つくばみらい市 通学路交通安全プログラム 対策見直し箇所(案)

●見直し案まとめ

令和 4 年度 通学路 対策 再 検 討 シ ー ト

対策箇所図

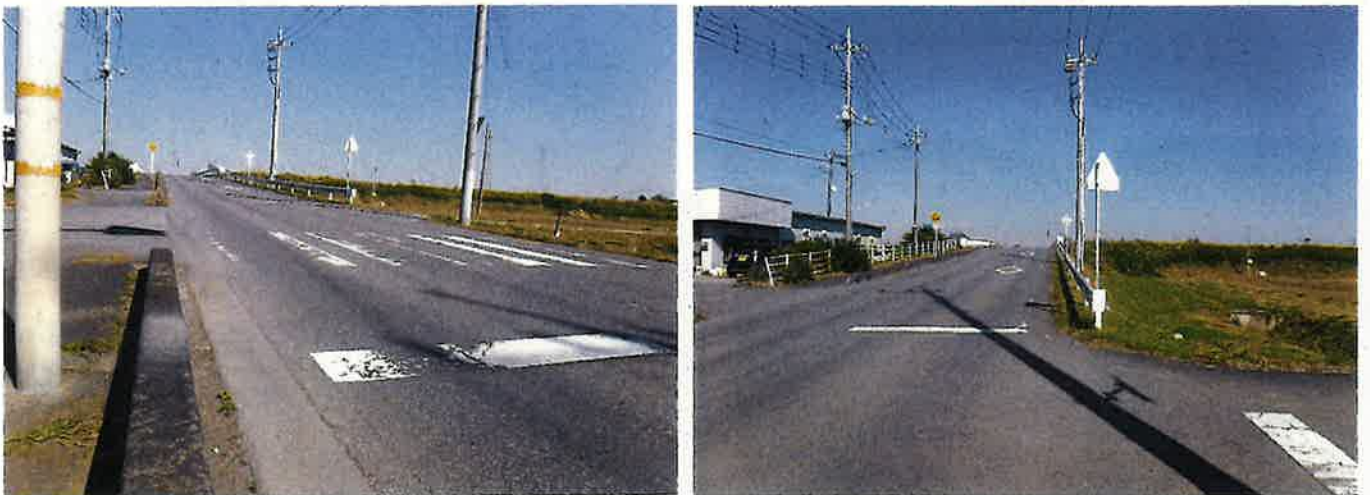
事業主体名 (担当課等)	建設課			学区区名	伊奈小学校
整備番号	三島R1-2	路線名	市道2級28号線	対策箇所 (住所等)	山王新田 地内
状況・危険 な内容等	交通量が多く、橋を越えた車が横断歩道で待っている児童の認知が遅くなる。				
現在掲載 されている 対策内容	路面標示				
対策再検討 案と理由	学校統合により当該箇所はスクールバス通学となったが、対策が必要か。

対策箇所図

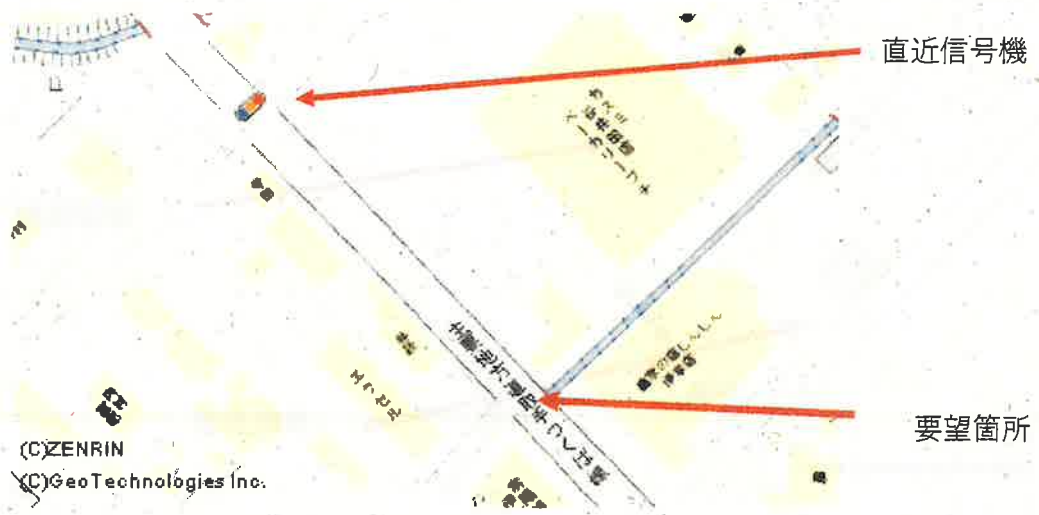
事業主体名	常総警察署		学校名	伊奈小	
整理番号	伊奈小R3-1	路線名	県道取手つくば線	対策箇所	谷井田
現在掲載されている対策内	押しボタン信号機設置				
対策再検討案と理由	信号機の設置基準を満たしておらず、また、直近に信号機のある信号交差点があるため、そちらを利用していただくよう指導をお願いしたい。

対策箇所図

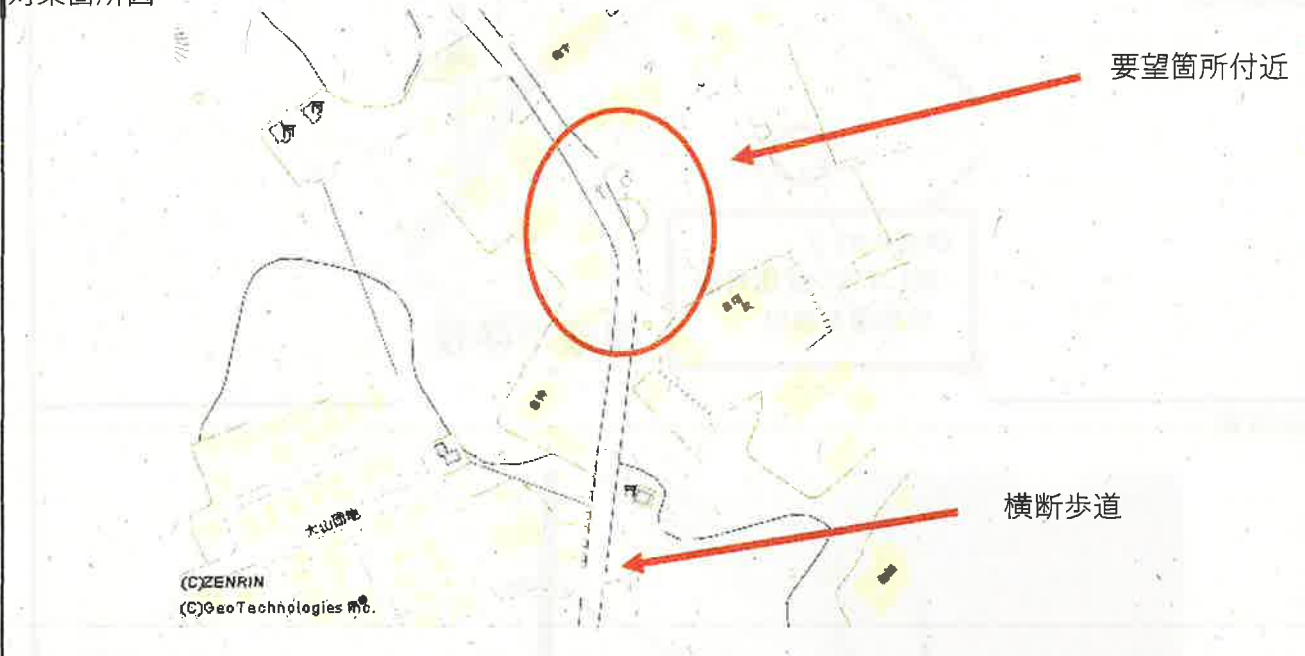
事業主体名	常総警察署			学校名	伊奈東小
整理番号	伊奈東小R3-3	路線名	県道高岡藤代線	対策箇所	高岡
現在掲載されている対策内	横断歩道設置				
対策再検討案と理由	付近は連続したカーブとなっており危険である。また、直近に横断歩道があるため、そちらを利用していただくよう指導をお願いしたい。
